【 V-2-2-14 主排気筒の地震応答計算書 】

【 V-2-2-15-1 主排気筒の耐震性についての計算書 】

【 V-2-2-15-2 主排気筒の基礎の耐震性についての計算書 】

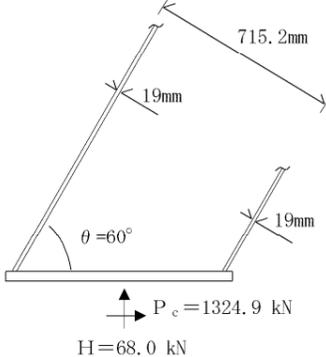
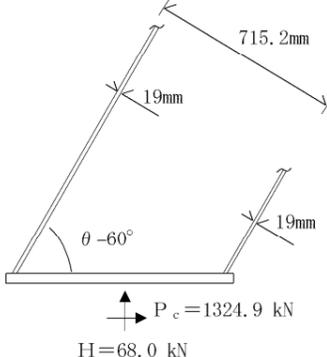
補正前	補正後	備考																																
<p>3.2 地震応答解析モデル</p> <p>地震応答解析モデルは、添付書類「V-2-1-6 地震応答解析の基本方針」に記載の解析モデルの設定方針に基づき、水平方向及び鉛直方向それぞれについて設定する。地震応答解析モデルの設定に用いた使用材料の物性値を表 3-2 に示す。</p> <p style="text-align: center;">表3-2 使用材料の物性値</p> <table border="1" data-bbox="397 711 1157 1140"> <thead> <tr> <th>使用材料</th> <th>ヤング係数 E (N/mm<sup>2</sup>)</th> <th>せん断 弾性係数 G (N/mm<sup>2</sup>)</th> <th>減衰定数 h (%)</th> </tr> </thead> <tbody> <tr> <td>鉄筋コンクリート コンクリート： Fc=22.1 (N/mm<sup>2</sup>) (Fc=225 (kgf/cm<sup>2</sup>)) 鉄筋：SD30 (SD295 相当) SD345 SD390</td> <td>2.21×10<sup>4</sup></td> <td>9.21×10<sup>3</sup></td> <td>基礎：5</td> </tr> <tr> <td>鋼材：SS41 (SS400 相当)</td> <td>2.05×10<sup>5</sup></td> <td>7.90×10<sup>4</sup></td> <td>筒身：1 鉄塔：2</td> </tr> <tr> <td>鋼管杭：SKK400 SS400</td> <td>2.05×10<sup>5</sup></td> <td>7.90×10<sup>4</sup></td> <td>鋼管杭：2</td> </tr> </tbody> </table> <p>3.2.1 水平方向</p> <p>(1) 解析モデル</p> <p>水平方向の地震応答解析モデルは、図 3-5、表 3-3 に示すように主排気筒の筒身及び鉄塔を曲げ変形とせん断変形をする質点系としてモデル化し、杭-地盤系との相互作用を表す地盤ばねを基礎下端位置に配置する。主排気筒の筒身と鉄塔は、オイルダンパ及び弾塑性ダンパで連結される。主排気筒の筒身及び鉄塔は弾性とする。オイルダンパには減衰係数を、弾塑性ダンパには弾塑性特性を考慮する。</p> <p>主排気筒の筒身及び鉄塔については、その構造から 0° 方向と 45° 方向に荷重が作用するときの剛性は同じであるが、弾塑性ダンパについては、その取付け状態から、0° 方向と 45° 方向では弾塑性特性が異なる。そのため、0° 方向と 45° 方向の 2 方向のモデルを作成する。</p> <p>オイルダンパ及び弾塑性ダンパの諸元を表 3-4 に示す。</p> <p>(2) 地盤ばね</p> <p>基礎底面の地盤ばね（水平ばね及び回転ばね）は、三次元薄層要素法に基づいて振動数依存の実数部と虚数部を評価した上で、「J E A G 4601-1991 追補版」</p>	使用材料	ヤング係数 E (N/mm <sup>2</sup> )	せん断 弾性係数 G (N/mm <sup>2</sup> )	減衰定数 h (%)	鉄筋コンクリート コンクリート： Fc=22.1 (N/mm <sup>2</sup> ) (Fc=225 (kgf/cm <sup>2</sup> )) 鉄筋：SD30 (SD295 相当) SD345 SD390	2.21×10 <sup>4</sup>	9.21×10 <sup>3</sup>	基礎：5	鋼材：SS41 (SS400 相当)	2.05×10 <sup>5</sup>	7.90×10 <sup>4</sup>	筒身：1 鉄塔：2	鋼管杭：SKK400 SS400	2.05×10 <sup>5</sup>	7.90×10 <sup>4</sup>	鋼管杭：2	<p>3.2 地震応答解析モデル</p> <p>地震応答解析モデルは、添付書類「V-2-1-6 地震応答解析の基本方針」に記載の解析モデルの設定方針に基づき、水平方向及び鉛直方向それぞれについて設定する。地震応答解析モデルの設定に用いた使用材料の物性値を表 3-2 に示す。</p> <p style="text-align: center;">表3-2 使用材料の物性値</p> <table border="1" data-bbox="1576 711 2335 1140"> <thead> <tr> <th>使用材料</th> <th>ヤング係数 E (N/mm<sup>2</sup>)</th> <th>せん断 弾性係数 G (N/mm<sup>2</sup>)</th> <th>減衰定数 h (%)</th> </tr> </thead> <tbody> <tr> <td>鉄筋コンクリート コンクリート： Fc=22.1 (N/mm<sup>2</sup>) (Fc=225 (kgf/cm<sup>2</sup>)) 鉄筋：SD30 (SD295 相当) SD345 SD390</td> <td>2.21×10<sup>4</sup></td> <td>9.21×10<sup>3</sup></td> <td>基礎：5</td> </tr> <tr> <td>鋼材：SS41 (SS400 相当)</td> <td>2.05×10<sup>5</sup></td> <td>7.90×10<sup>4</sup></td> <td>筒身：1 鉄塔：2</td> </tr> <tr> <td>鋼管杭：SKK400 SS400</td> <td>2.05×10<sup>5</sup></td> <td>7.90×10<sup>4</sup></td> <td>鋼管杭：2</td> </tr> </tbody> </table> <p>3.2.1 水平方向</p> <p>(1) 解析モデル</p> <p>水平方向の地震応答解析モデルは、図 3-5、表 3-3 に示すように主排気筒の筒身及び鉄塔を曲げ変形とせん断変形をする質点系としてモデル化し、杭-地盤系との相互作用を表す地盤ばねを基礎下端位置に配置する。主排気筒の筒身と鉄塔は、オイルダンパ及び弾塑性ダンパで連結される。主排気筒の筒身及び鉄塔は弾性とする。オイルダンパには減衰係数を、弾塑性ダンパには弾塑性特性を考慮する。</p> <p>主排気筒の筒身及び鉄塔については、その構造から 0° 方向と 45° 方向に荷重が作用するときの剛性は同じであるが、弾塑性ダンパについては、その取付け状態から、0° 方向と 45° 方向では弾塑性特性が異なる。そのため、0° 方向と 45° 方向の 2 方向のモデルを作成する。</p> <p>オイルダンパ及び弾塑性ダンパの諸元を表 3-4 に示す。</p> <p>(2) 地盤ばね</p> <p>基礎底面の地盤ばね（水平ばね及び回転ばね）は、三次元薄層要素法に基づいて振動数依存の実数部と虚数部を評価した上で、「J E A G 4601-1991 追補版」</p>	使用材料	ヤング係数 E (N/mm <sup>2</sup> )	せん断 弾性係数 G (N/mm <sup>2</sup> )	減衰定数 h (%)	鉄筋コンクリート コンクリート： Fc=22.1 (N/mm <sup>2</sup> ) (Fc=225 (kgf/cm <sup>2</sup> )) 鉄筋：SD30 (SD295 相当) SD345 SD390	2.21×10 <sup>4</sup>	9.21×10 <sup>3</sup>	基礎：5	鋼材：SS41 (SS400 相当)	2.05×10 <sup>5</sup>	7.90×10 <sup>4</sup>	筒身：1 鉄塔：2	鋼管杭：SKK400 SS400	2.05×10 <sup>5</sup>	7.90×10 <sup>4</sup>	鋼管杭：2	<p>誤記修正 誤記修正</p>

使用材料	ヤング係数 E (N/mm <sup>2</sup> )	せん断 弾性係数 G (N/mm <sup>2</sup> )	減衰定数 h (%)																															
鉄筋コンクリート コンクリート： Fc=22.1 (N/mm <sup>2</sup> ) (Fc=225 (kgf/cm <sup>2</sup> )) 鉄筋：SD30 (SD295 相当) SD345 SD390	2.21×10 <sup>4</sup>	9.21×10 <sup>3</sup>	基礎：5																															
鋼材：SS41 (SS400 相当)	2.05×10 <sup>5</sup>	7.90×10 <sup>4</sup>	筒身：1 鉄塔：2																															
鋼管杭：SKK400 SS400	2.05×10 <sup>5</sup>	7.90×10 <sup>4</sup>	鋼管杭：2																															
使用材料	ヤング係数 E (N/mm <sup>2</sup> )	せん断 弾性係数 G (N/mm <sup>2</sup> )	減衰定数 h (%)																															
鉄筋コンクリート コンクリート： Fc=22.1 (N/mm <sup>2</sup> ) (Fc=225 (kgf/cm <sup>2</sup> )) 鉄筋：SD30 (SD295 相当) SD345 SD390	2.21×10 <sup>4</sup>	9.21×10 <sup>3</sup>	基礎：5																															
鋼材：SS41 (SS400 相当)	2.05×10 <sup>5</sup>	7.90×10 <sup>4</sup>	筒身：1 鉄塔：2																															
鋼管杭：SKK400 SS400	2.05×10 <sup>5</sup>	7.90×10 <sup>4</sup>	鋼管杭：2

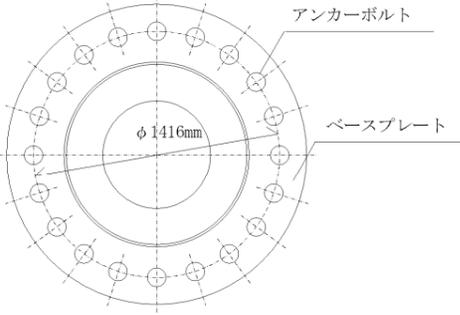
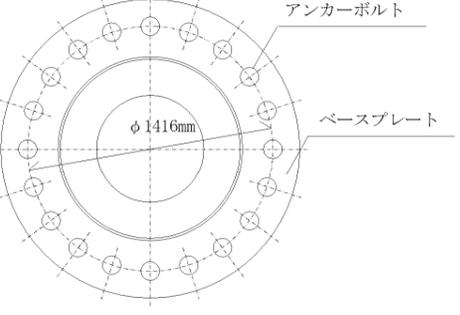
補正前	補正後	備考																								
<p>(7) リングプレート リングプレートに対する検討を行う。</p> <p>・リングプレート諸元</p> <table border="0"> <tr><td>サイズ</td><td>外径</td><td><math>D_2 = 5070 \text{ mm}</math></td></tr> <tr><td></td><td>内径</td><td><math>d_2 = 4570 \text{ mm}</math></td></tr> <tr><td></td><td>幅</td><td><math>B_2 = 250 \text{ mm}</math></td></tr> <tr><td></td><td>板厚</td><td><math>t = 40 \text{ mm}</math></td></tr> </table> <p>材質 SM570 相当 設計基準強度 <math>F = 400.0 \text{ N/mm}^2</math></p>  <p>図 4-13 リングプレートの寸法</p> <p>許容引張応力度 (機能維持) <math>f_t = F = 400.0 \text{ N/mm}^2</math> 許容曲げ応力度 (機能維持) <math>f_b = F = 400.0 \text{ N/mm}^2</math></p> <p>断面積 <math>A_6 = B_2 \cdot (t - t_c \cdot 2) = 250 \times (40 - 1 \times 2) = 9500 \text{ mm}^2</math> (※ リングプレート両面の腐食を考慮, 片面腐食代 <math>t_c = 1\text{mm}</math>)</p> <p>・作用力</p> <p>等分布荷重 <math>q = (M_r / h - H/2) / (\pi \cdot D_3 / n) \cdot 10^3</math> <math>= \frac{(905400 / 1155 + 68.0 / 2)}{4820 \times \pi / 16} \times 10^3</math> <math>= 864.2 \text{ N/mm}</math></p> <p><math>M_r</math> : リブから伝わる曲げモーメント <math>M_r = 905400 \text{ kN} \cdot \text{mm}</math> <math>h</math> : リングプレート間距離 <math>D_3</math> : リングプレート中心径</p> <p>フープ応力 <math>P = q \cdot D_3 / 2 = \frac{864.2 \times 4820}{2} \times 10^{-3} = 2082.7 \text{ kN}</math></p> <p>引張応力度 <math>\sigma_t = P / A_6 = \frac{2082.7}{9500} \times 10^3 = 219.3 \text{ N/mm}^2</math></p> <p>応力度比 <math>\sigma_t / f_t = \frac{219.3}{400.0} = 0.55 \leq 1.00</math></p> <p style="text-align: center;">48</p>	サイズ	外径	$D_2 = 5070 \text{ mm}$		内径	$d_2 = 4570 \text{ mm}$		幅	$B_2 = 250 \text{ mm}$		板厚	$t = 40 \text{ mm}$	<p>(7) リングプレート リングプレートに対する検討を行う。</p> <p>・リングプレート諸元</p> <table border="0"> <tr><td>サイズ</td><td>外径</td><td><math>D_2 = 5070 \text{ mm}</math></td></tr> <tr><td></td><td>内径</td><td><math>d_2 = 4570 \text{ mm}</math></td></tr> <tr><td></td><td>幅</td><td><math>B_2 = 250 \text{ mm}</math></td></tr> <tr><td></td><td>板厚</td><td><math>t = 40 \text{ mm}</math></td></tr> </table> <p>材質 SM570 設計基準強度 <math>F = 400.0 \text{ N/mm}^2</math></p>  <p>図 4-13 リングプレートの寸法</p> <p>許容引張応力度 (機能維持) <math>f_t = F = 400.0 \text{ N/mm}^2</math> 許容曲げ応力度 (機能維持) <math>f_b = F = 400.0 \text{ N/mm}^2</math></p> <p>断面積 <math>A_6 = B_2 \cdot (t - t_c \cdot 2) = 250 \times (40 - 1 \times 2) = 9500 \text{ mm}^2</math> (※ リングプレート両面の腐食を考慮, 片面腐食代 <math>t_c = 1\text{mm}</math>)</p> <p>・作用力</p> <p>等分布荷重 <math>q = (M_r / h - H/2) / (\pi \cdot D_3 / n) \cdot 10^3</math> <math>= \frac{(905400 / 1155 + 68.0 / 2)}{4820 \times \pi / 16} \times 10^3</math> <math>= 864.2 \text{ N/mm}</math></p> <p><math>M_r</math> : リブから伝わる曲げモーメント <math>M_r = 905400 \text{ kN} \cdot \text{mm}</math> <math>h</math> : リングプレート間距離 <math>D_3</math> : リングプレート中心径</p> <p>フープ応力 <math>P = q \cdot D_3 / 2 = \frac{864.2 \times 4820}{2} \times 10^{-3} = 2082.7 \text{ kN}</math></p> <p>引張応力度 <math>\sigma_t = P / A_6 = \frac{2082.7}{9500} \times 10^3 = 219.3 \text{ N/mm}^2</math></p> <p>応力度比 <math>\sigma_t / f_t = \frac{219.3}{400.0} = 0.55 \leq 1.00</math></p> <p style="text-align: center;">48</p>	サイズ	外径	$D_2 = 5070 \text{ mm}$		内径	$d_2 = 4570 \text{ mm}$		幅	$B_2 = 250 \text{ mm}$		板厚	$t = 40 \text{ mm}$	<p style="text-align: center;">誤記修正</p>

サイズ	外径	$D_2 = 5070 \text{ mm}$																								
	内径	$d_2 = 4570 \text{ mm}$																								
	幅	$B_2 = 250 \text{ mm}$																								
	板厚	$t = 40 \text{ mm}$																								
サイズ	外径	$D_2 = 5070 \text{ mm}$																								
	内径	$d_2 = 4570 \text{ mm}$																								
	幅	$B_2 = 250 \text{ mm}$																								
	板厚	$t = 40 \text{ mm}$

図3-3 入力地震動算定の概念図

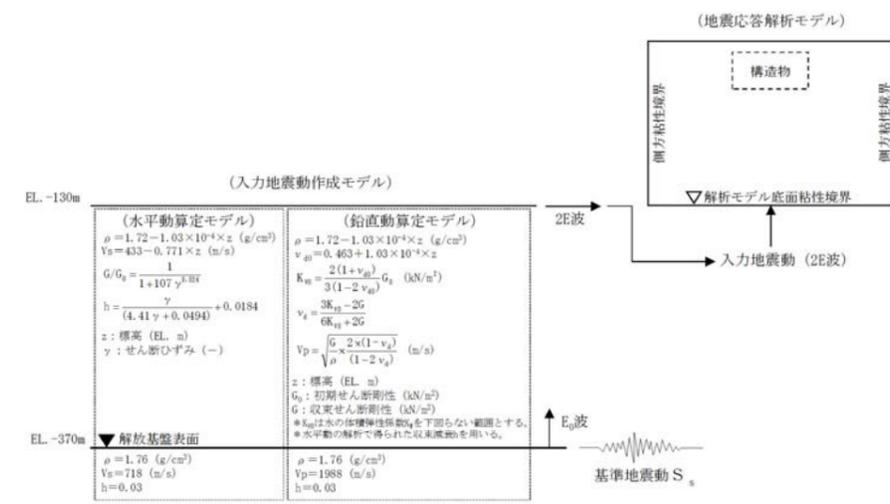
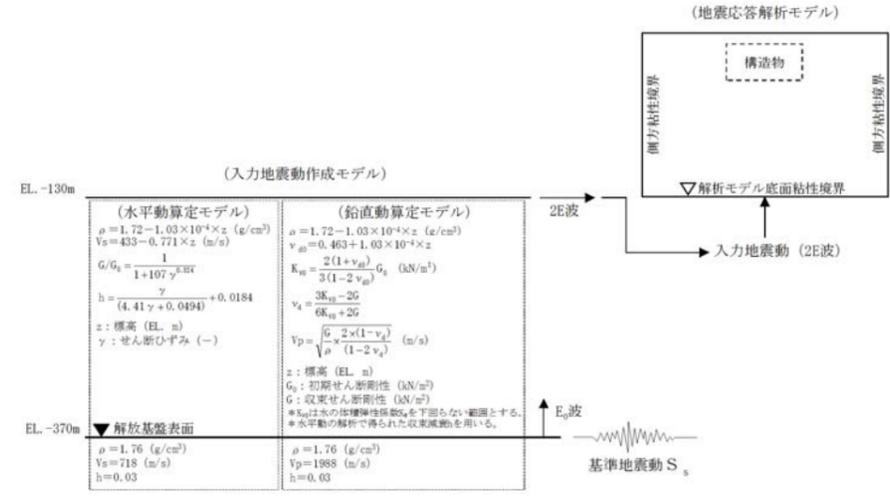
補正前	補正後	備考
<p>3.4 入力地震動</p> <p>入力地震動は、添付書類「V-2-1-6 地震応答解析の基本方針」のうち「2.3 屋外重要土木構造物」に示す入力地震動の設定方針を踏まえて設定する。</p> <p>地震応答解析に用いる入力地震動は、解放基盤表面で定義される基準地震動<math>S_0</math>を1次元波動論により地震応答解析モデルの底面位置で評価したものをを用いる。<u>入力地震動算定の概念図を図3-3に示す。</u></p> <p>入力地震動の算定には、解析コード「k-SHAKE Ver. 6.2.0」を使用する。解析コードの検証及び妥当性確認の概要については、添付書類「V-5-25 計算機プログラム(解析コード)の概要・k-SHAKE」に示す。</p> <p>なお、基準地震動<math>S_0</math>のうち断層モデル波については、特定の方向性を有することから、<u>構造物の評価対象断面方向に合わせて方位補正を行う。</u>具体的にはNS方向及びEW方向の地震動について構造物の評価断面方向の成分を求め、各々を足し合わせることで方位補正した基準地震動を設定する。</p> <p><u>図3-4に入力地震動の加速度時刻歴波形及び加速度応答スペクトルを示す。</u></p>  <p>NT2 補② V-2-2-26 R1</p>	<p>3.4 入力地震動</p> <p>入力地震動は、添付書類「V-2-1-6 地震応答解析の基本方針」のうち「2.3 屋外重要土木構造物」に示す入力地震動の設定方針を踏まえて設定する。</p> <p>地震応答解析に用いる入力地震動は、解放基盤表面で定義される基準地震動<math>S_0</math>を1次元波動論により地震応答解析モデルの底面位置で評価したものをを用いる。</p> <p><u>図3-3に入力地震動算定の概念図を、図3-4に入力地震動の加速度時刻歴波形と加速度応答スペクトルを示す。</u>入力地震動の算定には、解析コード「k-SHAKE Ver. 6.2.0」を使用する。</p> <p>解析コードの検証及び妥当性確認の概要については、添付書類「V-5-25 計算機プログラム(解析コード)の概要・k-SHAKE」に示す。</p>  <p>NT2 補② V-2-2-26 R2</p>	<p>記載の適正化</p> <p>記載の適正化</p>
